### **INFORME N° 00633-2020-SENACE-PE/DEAR**

**ASUNTO** : Informe Técnico Sustentatorio para la “*Mejora tecnológica para la recepción de diésel en la Central Termoeléctrica Nodo Energético en el Sur del Perú - Planta N°2 – Región Moquegua*”, presentado por Engie Energía Perú S.A.

## Subsanación de Observaciones al Informe Técnico Sustentatorio para la “Mejora tecnológica para la recepción de diésel en la Central Termoeléctrica Nodo Energético en el Sur del Perú - Planta N°2 – Región Moquegua”, presentado por ENGIE ENERGÍA PERÚ S.A.

**Diagrama de Flujo para la recepción de diesel**

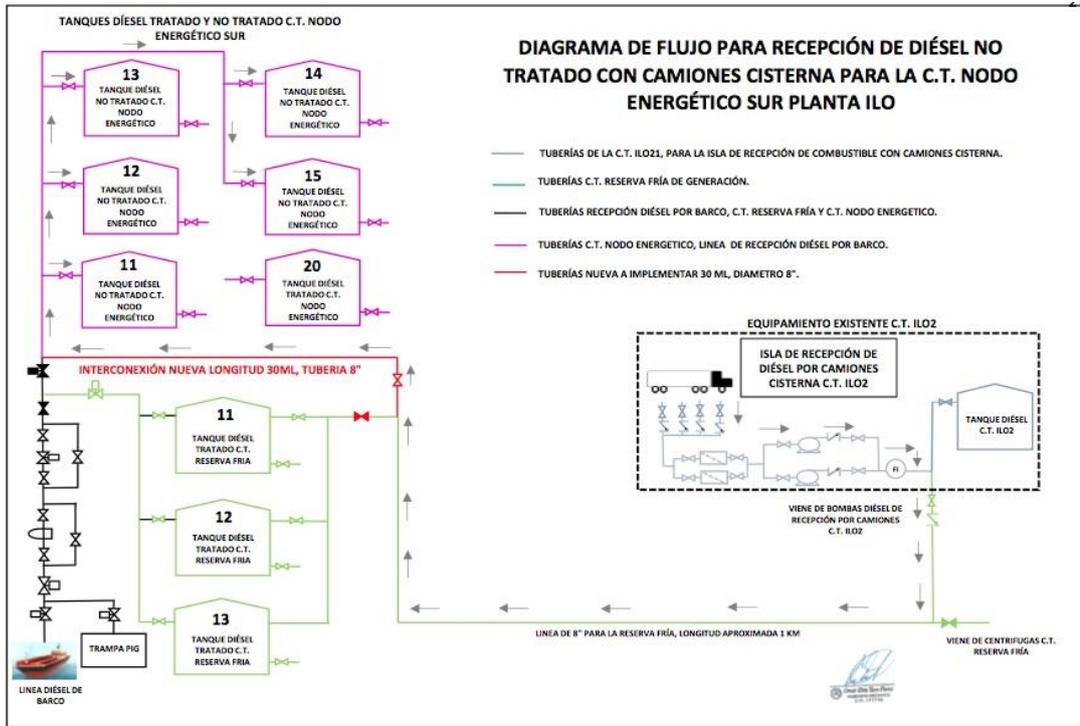
02	El Titular en el ítem 3.2 Justificación presenta la Figura N° 3.1 Esquema de proceso de recepción de diésel, no obstante la misma no es legible, lo que no permite analizar y entender la propuesta del ITS, con respecto a la entrega del diésel.	Se requiere que el Titular presente la Figura N°3.1 de tal forma que esta sea legible y permita entender la propuesta. En ese sentido, señalar en la imagen a presentar, si la recepción del diésel se da en forma directa a la CT Nodo Energético. En caso las cisternas abastezcan a una CT colindante, indicar en que IGA se aprobó dicho abastecimiento.	El Titular presenta la figura N° 3.1 “Diagrama de proceso de recepción de diésel” con mayor resolución, adjuntándola además en el Anexo N°4: Plano N° 2.2  Asimismo, en el ítem 3.2 se precisa que la zona de Descarga del Diésel y Sistema de distribución de la C.T. Ilo 2 fue aprobado en el Estudio de Impacto Ambiental Planta Termoeléctrica Ilo 2-ENERSUR, y que empleando esta facilidad aprobada, el combustible será transportado mediante camiones cisterna que se trasladarán vía terrestre, desde la zona de despacho del proveedor local hasta el punto señalado y aprobado.	Absuelta
